**PRÉFET
DE L'YONNE**

**Arrêté n° PREF-SAPPIE-BE-2021-039
du - 1 MARS 2021
portant prescriptions complémentaires applicables à la société SUEZ RV Centre Est
pour son installation de valorisation et de traitement de déchets
sur le territoire des communes de Sauvigny-le-Bois et Magny**

Annexe : plan de phasage des casiers 1 à 3 de Sauvigny III

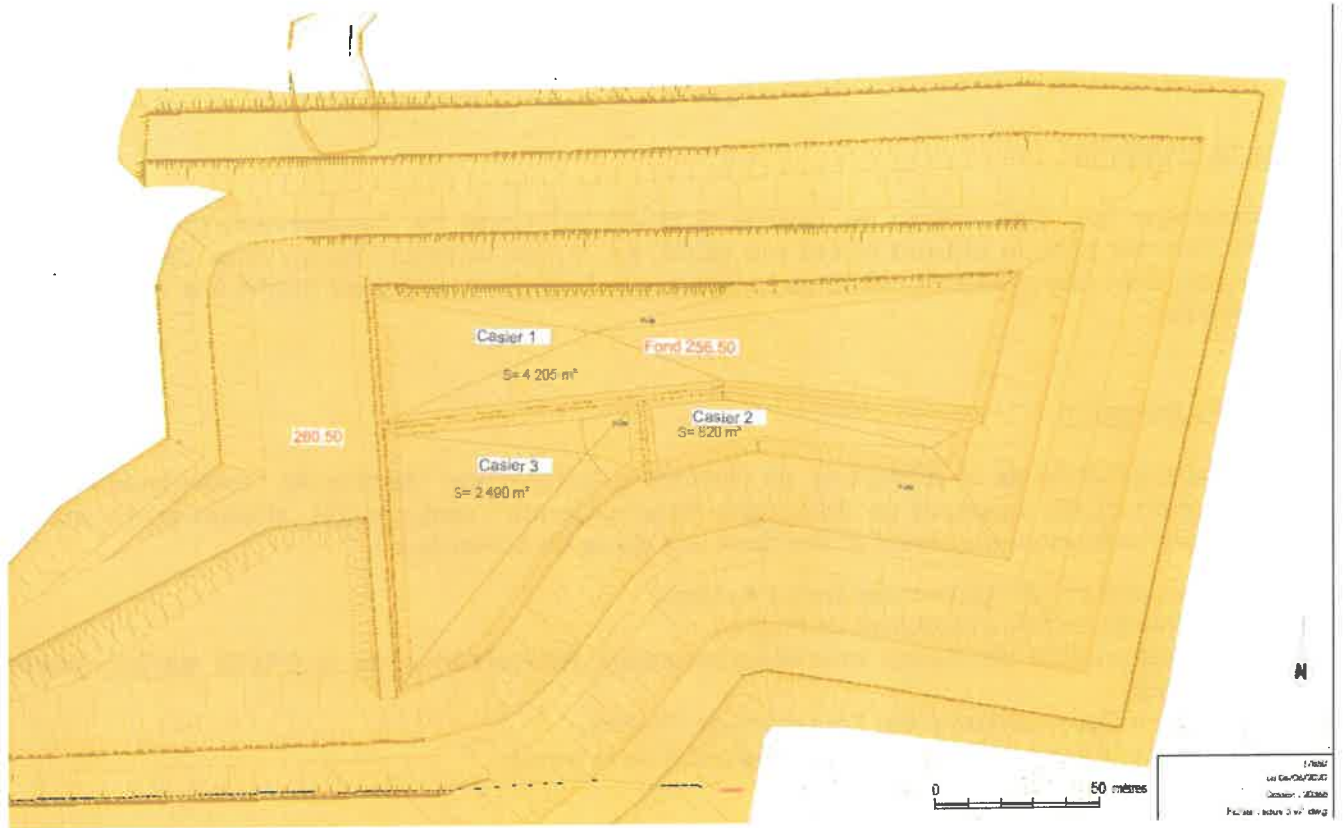
Article 12 – modification des casiers 1 à 3 de Sauvigny III

Le paragraphe « 1^{re} phase de travaux » de l'article 3.2.1.1 « phasage prévisionnel d'exploitation de l'ISDND » est remplacé par :

« Les casiers 1 à 3 sont terrassés et équipés de la barrière passive. Le casier 1 est alors équipé de la barrière de sécurité active complète pour mise en exploitation. Un quai bas est créé pour la mise en exploitation depuis la plate-forme pré-terrassée.

Un accès est aménagé au-dessus des casiers 2 et 3 pour accéder au quai bas temporaire et générer un accès au quai haut situé en crête de digue périphérique. Afin d'éviter le dépôt de déchets involontaires dans les casiers 2 et 3 non aménagés en barrière de sécurité active, le casier 1 est créé sur toute la longueur Nord de cette phase puis les casiers 2 et 3 sont créés en partie Sud, suivant le plan annexé au présent arrêté. »
